VYSVĚTLENÍ ZADÁVACÍ DOKUMENTACE Č. 8

v zastoupení zadavatele, Univerzita Karlova, Filozofická fakulta, IČO: 002 16 208, Vám v souvislosti s nadlimitní veřejnou zakázkou s názvem „**UK – FF – Rekonstrukce a dostavba objektů Opletalova 47 a 49 – stavební práce**“ (dále jen „Veřejná zakázka“) poskytujeme vysvětlení zadávací dokumentace prostřednictvím elektronického nástroje zadavatele.

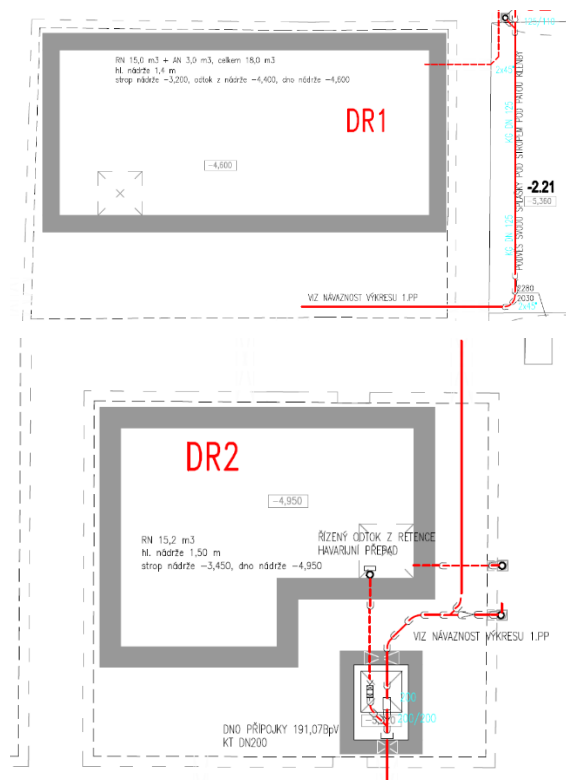
Upozorňujeme zadavatele, že některé vyjadřovací dokumenty mají prošlou platnost. Žádáme o zaslání platných dokumentů.

Zadavatel uvádí, že poskytl dodavatelům vyjadřovací dokumenty ve verzi, kterou má k dispozici. Aktuálnějšími dokumenty zadavatel nedisponuje.
